Élargissement de la chaussée sur
le pont Monseigneur-Langlois
entre Salaberry-de-Valleyfield et
Coteau-du-Lac

*Réponses aux questions et
commentaires du MDDEP*

ADDENDA 1

Réponses aux questions et commentaires formulés dans le cadre
de l'analyse de recevabilité

Figure 1 Zones d'empiètement dans le milieu hydrique dans le secteur du pont N°3

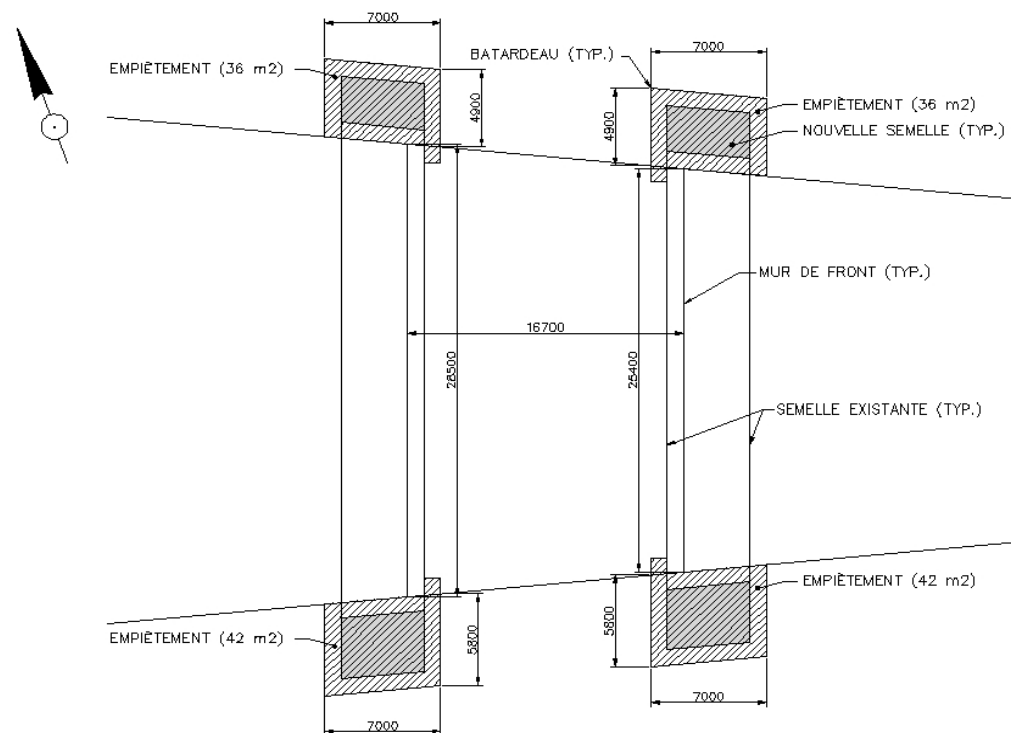
QC-2 *Sachant que l'empiètement dans le milieu hydrique est considéré comme tous travaux de nature temporaire ou permanente à l'intérieur de la limite des inondations de récurrence de deux ans, l'initiateur doit fournir la superficie d'empiètement totale dans le milieu hydrique en présentant les détails selon l'ouvrage à mettre en place (ex. : batardeaux pour semelle/béquille, remblayage, etc.).*

Par ailleurs, les détails de conception relatifs à l'élargissement des semelles du pont N°3 sont maintenant connus. L'élargissement des semelles entraînera un léger empiètement de l'ordre de 160 m², incluant un empiètement permanent de 130 m². Un schéma illustrant l'empiètement relatif à l'agrandissement des semelles de ce pont est présenté à la figure 1.

Étant donné que l'option B a été retenue comme concept d'aménagement des murs de soutènement, la superficie totale d'empiètement permanent dans le milieu hydrique totalise ainsi 2 630 m², c'est-à-dire 2 500 m² pour le mur de soutènement + 130 m² pour les semelles du pont. L'empiètement temporaire dans le milieu hydrique s'élève pour sa part à 2 130 m², c'est-à-dire 2 100 m² pour le mur de soutènement + 30 m² pour les semelles du pont.

Figure 7 Emplacement du projet de compensation pour la faune ichtyenne

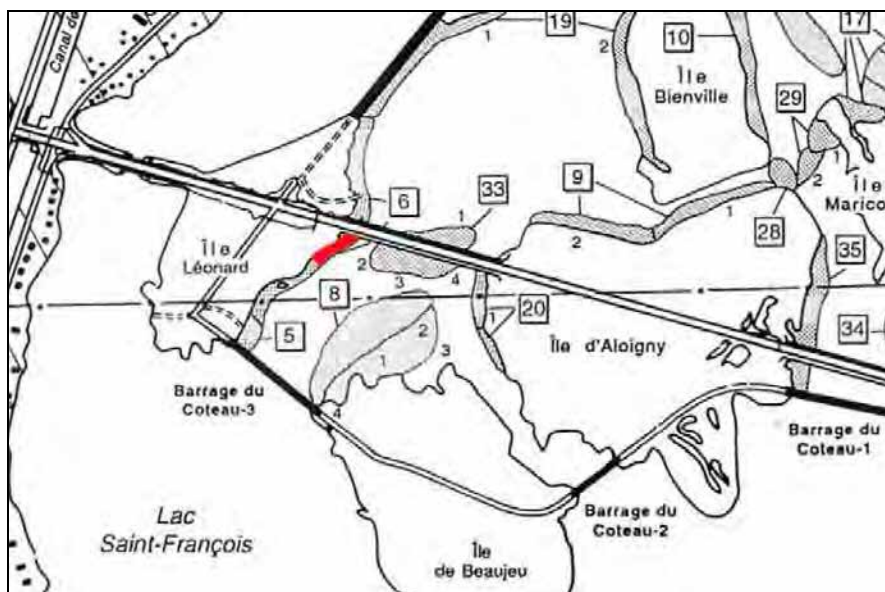
QC-36 *À la page 156 de l'étude d'impact, il est mentionné que « ...dans le but de compenser les empiètements temporaires et permanents sur l'habitat du poisson, un projet de compensation « [...] sera convenu ultérieurement avec les autorités concernées ». L'initiateur doit fournir un plan sommaire de compensation afin de permettre adéquatement l'analyse de l'acceptabilité environnementale du projet.*

Le MTQ propose l'aménagement d'une frayère multispécifique entre le pont Monseigneur-Langlois et l'ouvrage du Coteau 3, sur la rive gauche du chenal, près de la berge de l'île Liénard. Occupant une superficie de 2 328,7 m² (c'est-à-dire environ 105 mètres par 26,5 mètres), le site est facilement accessible à partir de la piste cyclable existante. L'aménagement d'un court chemin d'accès à partir de la piste cyclable facilitera le transport de la machinerie et du matériel requis pour la mise en place d'un site propice à la fraie. L'emplacement de la frayère est illustré en rouge à la figure 7.

Figure 10 Mesures du niveau de bruit (LAeq) au point P1 du 5 au 6 septembre 2009

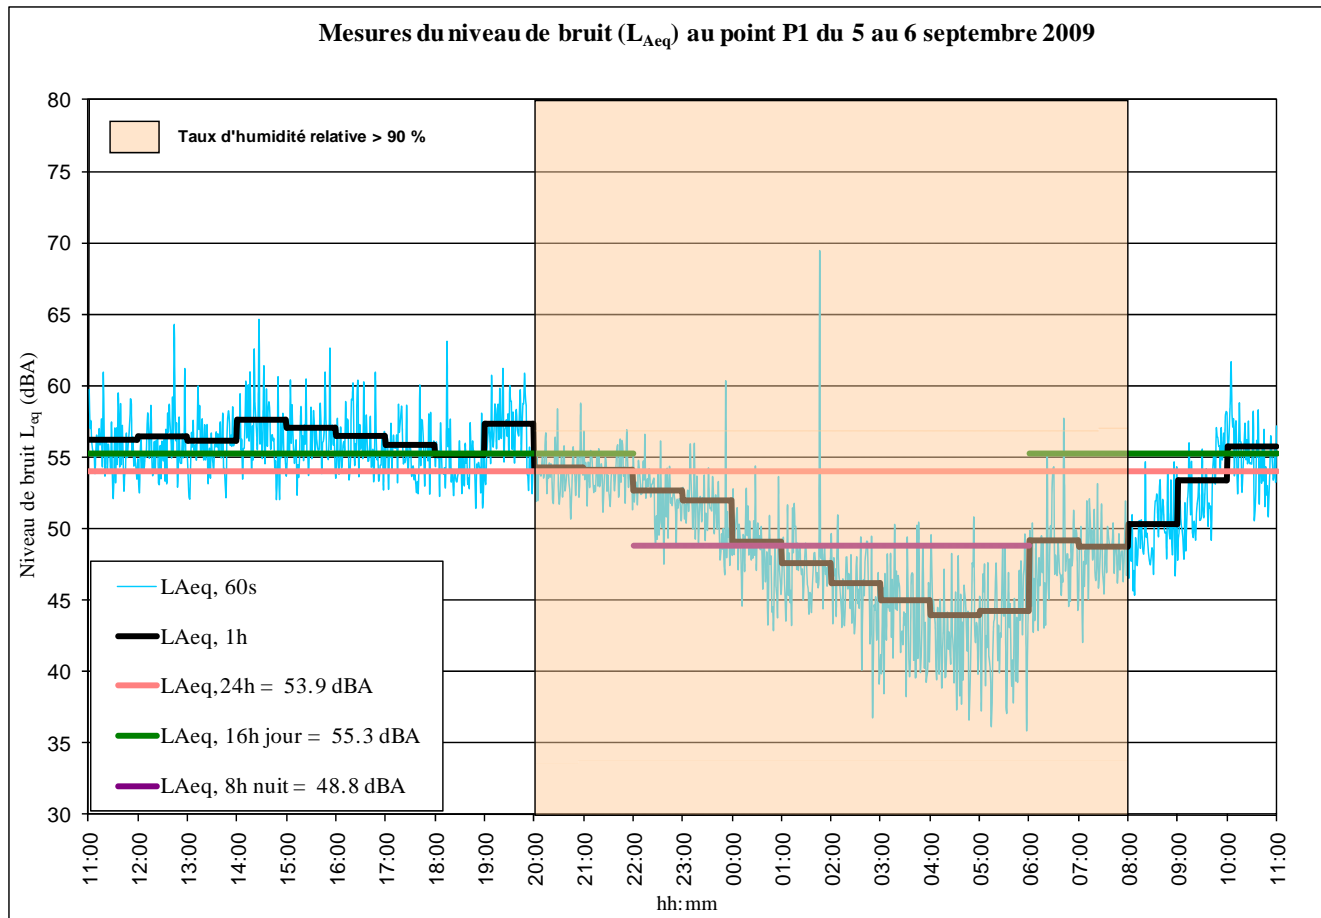
QC-43 *Tel que mentionné dans la directive ministérielle, la modification du climat sonore de la zone d'étude doit être présentée avec les éléments suivants : la localisation exacte sur une figure des bâtiments affectés, un tableau synthèse présentant les niveaux sonores actuels et futurs au moment de la mise en service de la route et dix ans après à l'emplacement de tous les bâtiments affectés (type de bâtiment et adresse de la propriété) avec et sans mesures d'atténuation, s'il y a lieu. Le centre d'hébergement et de soins de longue durée de Coteau-du-Lac, sis au 341, chemin du Fleuve, présent dans la zone d'étude, doit être considéré. L'ensemble de ces renseignements doit être fourni.*

À titre indicatif, nous avons tout de même modifié les graphiques des relevés sonores présentés à l'annexe B de l'étude sonore (annexe E de l'étude d'impact) afin d'indiquer les résultats $L_{Aeq, 8h}$ (nuit : 22 h à 6 h) et $L_{Aeq, 16h}$ (jour : 6 h à 22 h). Ces graphiques modifiés sont présentés aux figures 10 à 12.
